## SERVICE INFO – INA 0029

# Свист от рабочей зоны поликлинового ремня

**Автопроизводитель:** Opel, Vauxhall

**Рис. 1: Замена детали**

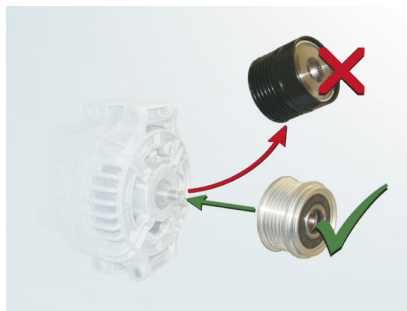
Для генераторов DENSO, в  
зависимости от автопроизводителя,  
оригинальный шкив генератора с  
обгонной муфтой должен быть  
заменен на модифицированный  
шкив от INA (см рис. 1).

**Рис. 3: Различие между шкивами генератора с обгонной муфтой  
INA 535 0063 10 (для VALEO) и 535 0151 10 (для DENSO)**

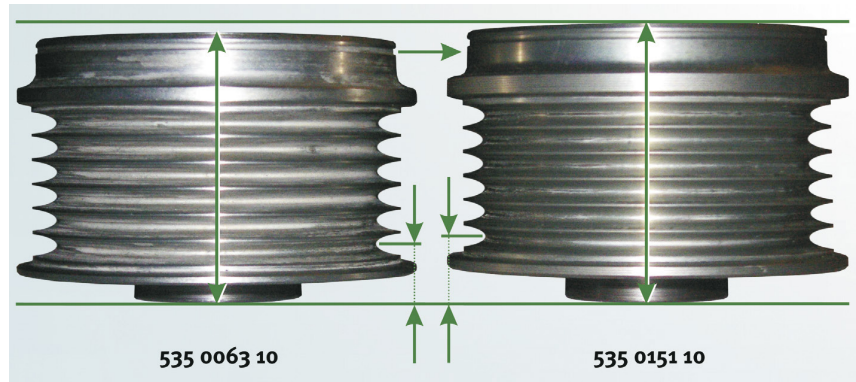
Также INA предлагает шкив  
генератора с обгонной муфтой для  
автомобилей с установленным  
генератором VALEO. Из-за весьма  
незначительного видимого различия  
между двумя этими шкивами  
генератора обращайтесь пристальное  
внимание на отличительные  
особенности (см рис. 3).
